ACCESIT

Luis Laorga. Arquitecto

PROYECTO NUM. 11

Informe de William Dunkel.

*Anteproyecto de Instituto Laboral.
Luis Laorga, arquitecto.*

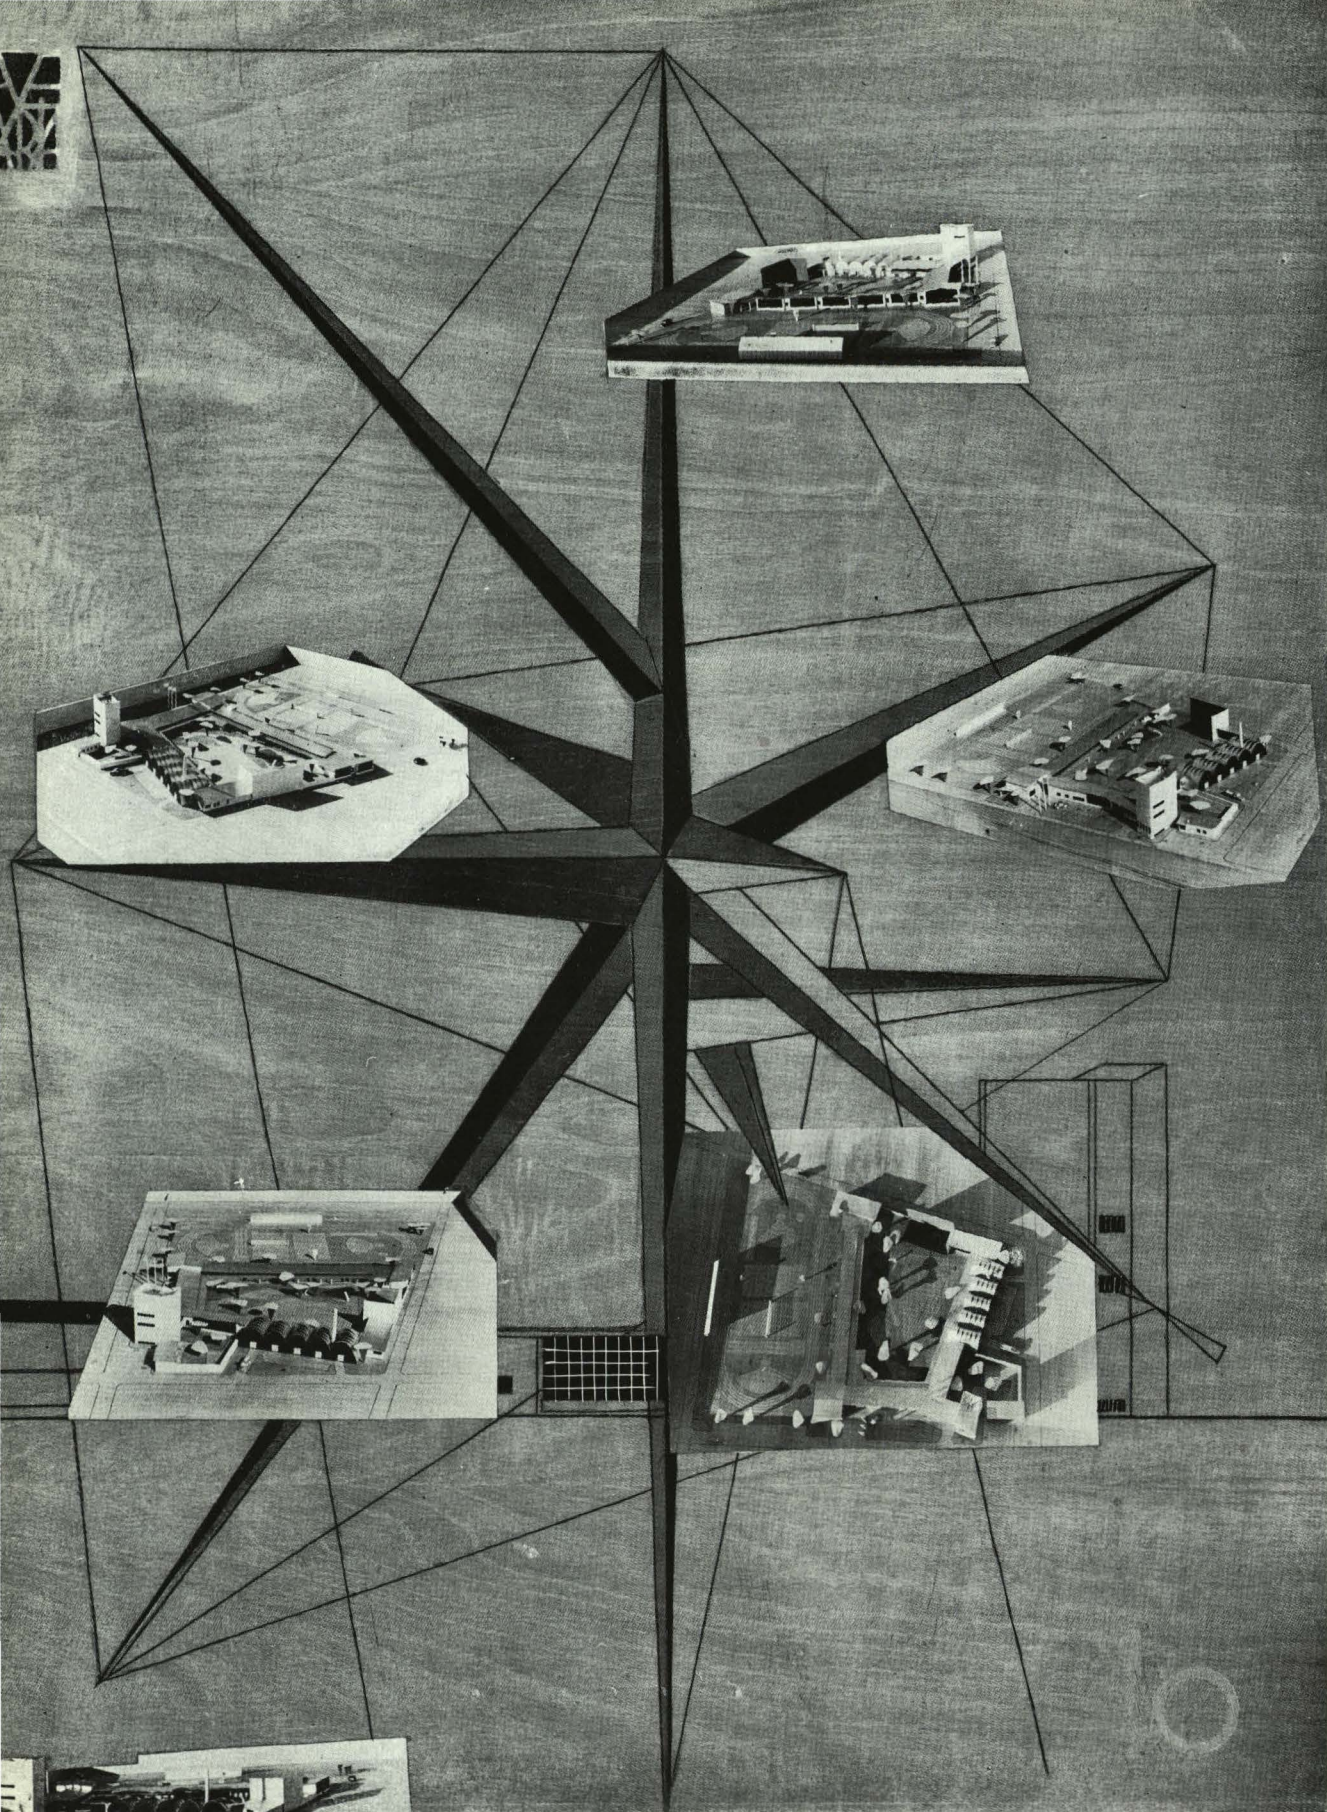
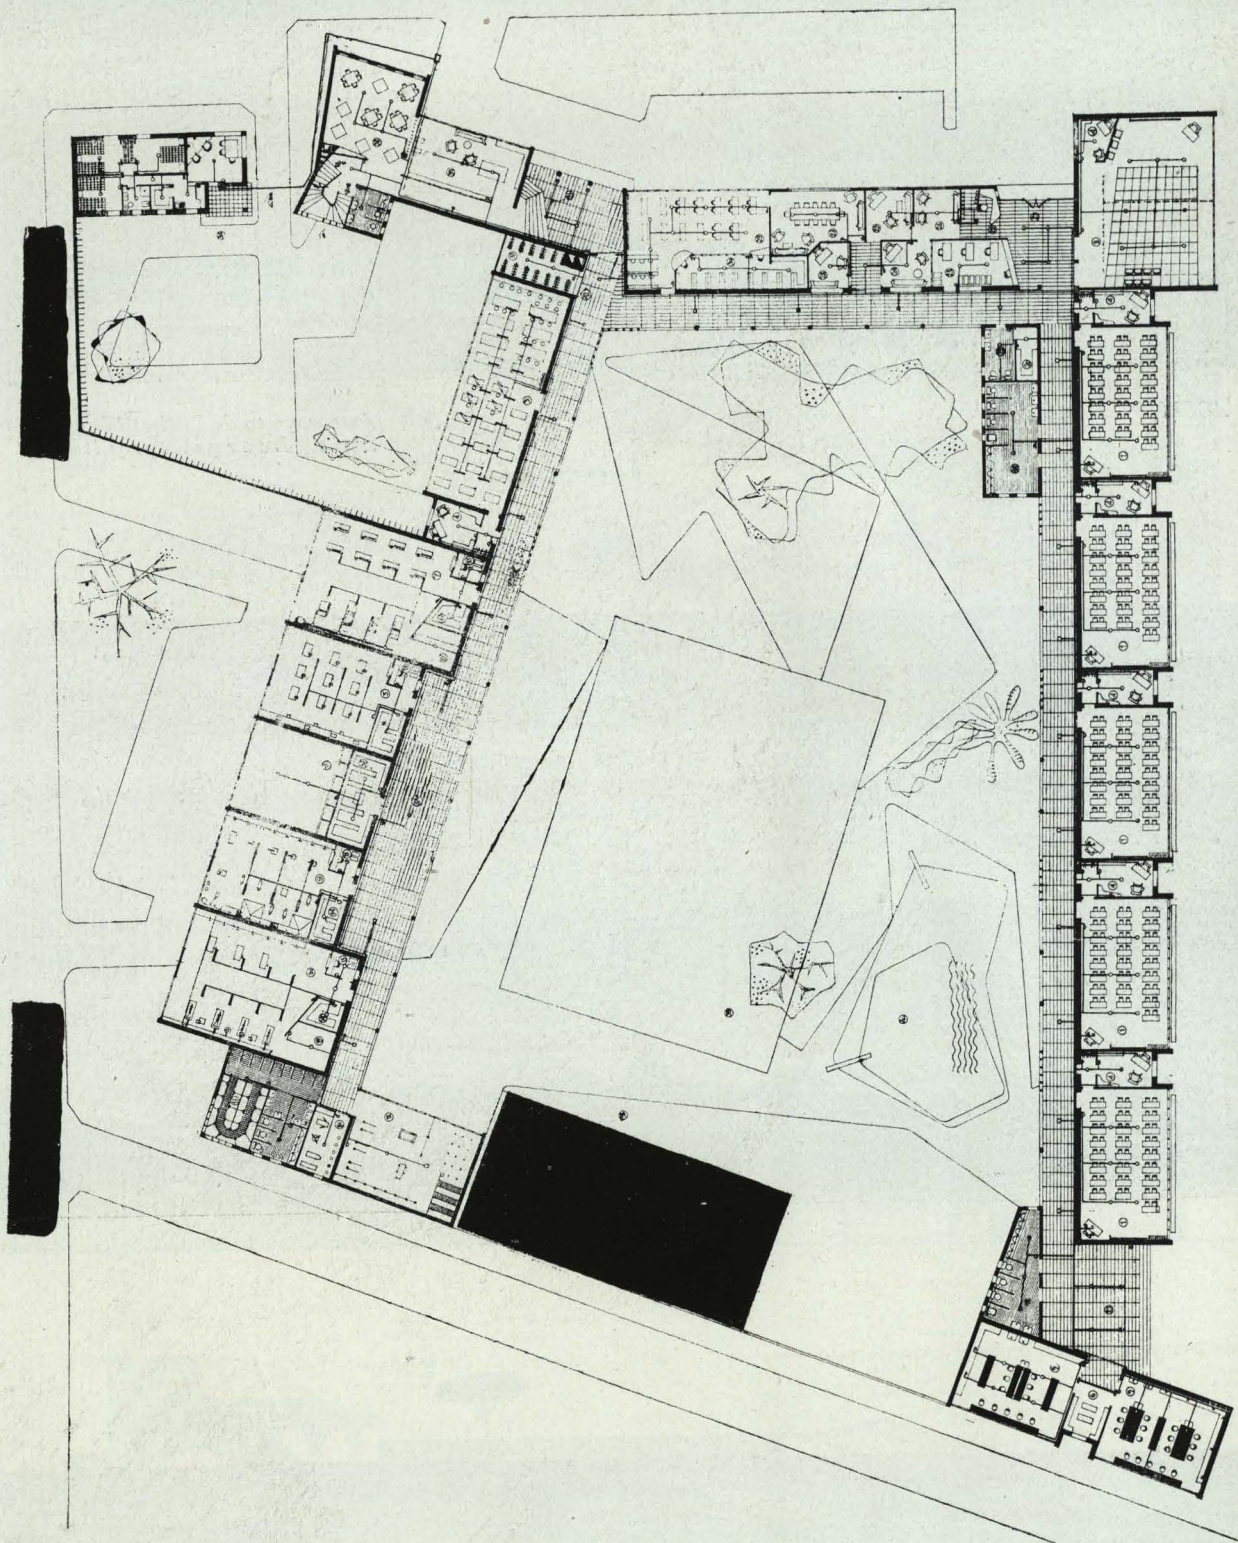
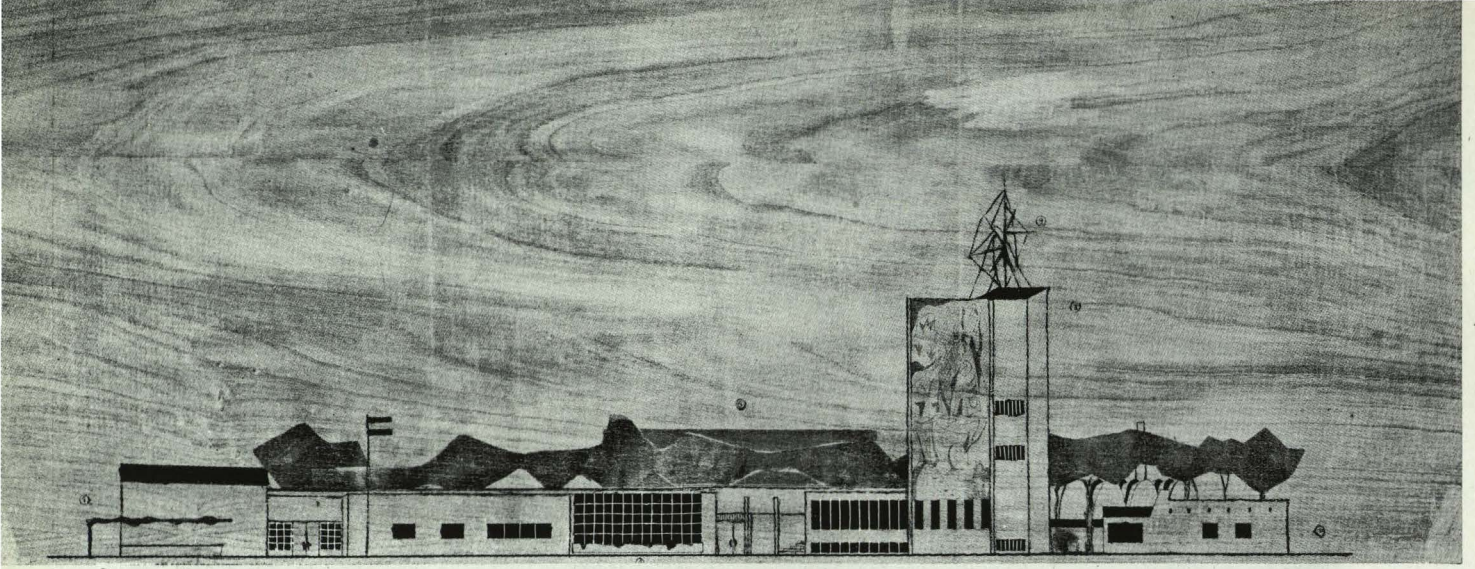
Todos los locales están unidos por galerías abiertas y porches de entrada, dando lugar a fuertes corrientes de aire en estas zonas de circulación.

La colocación de la zona de deportes en el patio central hace temer gran ruido, que pudiera repercutir en las clases y en la biblioteca.

El oscurecimiento de los ventanales, de tamaño excesivo, de las clases y del aula de respeto serán difícilmente realizables.

El patio adyacente a la clase de Dibujo, al Frente de Juventudes y a la vivienda del conserje no está justificado.

Los almacenes y talleres están mal colocados.

También parecen excesivas las salitas de profesores, intercaladas entre las clases.

Las disposiciones adoptadas para construcción de los talleres parecen bastante rebuscadas, como también el aspecto general de la arquitectura.

No hay posibilidad de ampliación de los talleres ni de las clases.
